Nábřeží řeky Svatky - Realizace protipovodňových opatření
města Brna – etapy VII a VIII (ORG 5344)

ZL 103

SO 08.19.1 – Výsadba dřevin - stavba

ZM 098 - OCHRANA STROMŮ PŘED OKUSEM BOBRY

Obrázek 3 - Poničené oplocení stávajících dřevin (Cacovický ostrov)

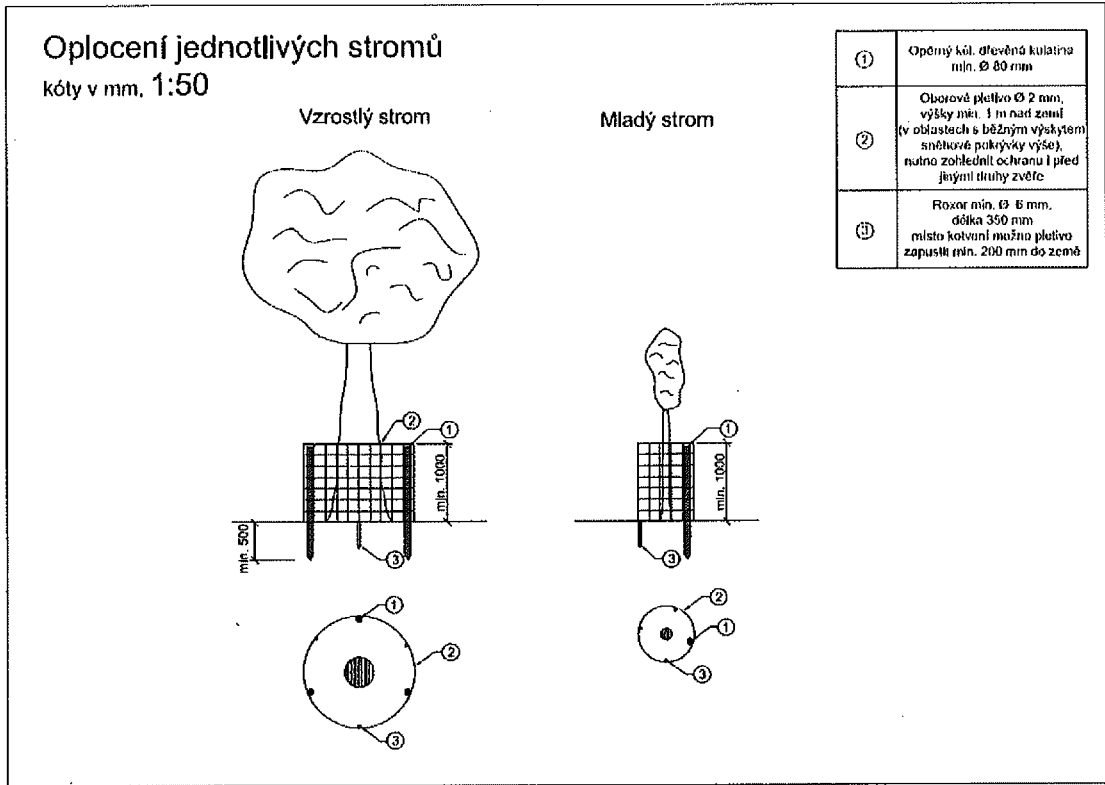
Kmínky vysazovaných listnatých stromů budou chráněny oborovým pletivem. Minimální tloušťka drátu je 2 mm, velikost ok maximálně 10 x 10 cm. Minimální výška oplocení dřevin bude 1,5 m. Výška pletiva byla zvolena i s ohledem na možnost okusu vyšší zvěří. Pletivo nesmí doléhat na kmen stromu, aby nedocházelo k poškození okusu skrze pletivo, a aby nedocházelo k omezení růstu dřeviny. Z důvodu stabilizace bude pletivo kotveno k zemi pomocí tří skob do hloubky 20 cm. K zajištění pletiva budou použity dřevěné stabilizační kůly o minimálním průměru 80 mm a délce alespoň 2 m. Kůly budou zaraženy do hloubky minimálně 50 cm. U stromů bude pletivo stabilizováno pomocí tří stabilizačních kůlů, u keřů jedním kůlem. Ke stabilizování budou využity již navržené kůly, ke kterým bylo navrženo zakotvení dřevin. Pro stromy a dřeviny o velikosti 50/60, 45/50 a 20/25 nebylo navrženo žádné opatření a je tedy

třeba počítat s doplněním. Dřeviny o velikosti 16/18 a 20/25 a keře budou oploceny minimálně 1,5 m pletiva. Větší stromy budou oploceny min. 2,0 m pletiva. Keře sázeny v liniích budou oploceny dohromady, kdy vzdálenost kůlů bude maximálně 5 m. Keře sázeny po skupinách budou také oploceny dohromady. Jednotlivé výsadby keřů budou oploceny zvlášť. Na stabilizaci pletiva je uvažován jeden kůl na každý keř.
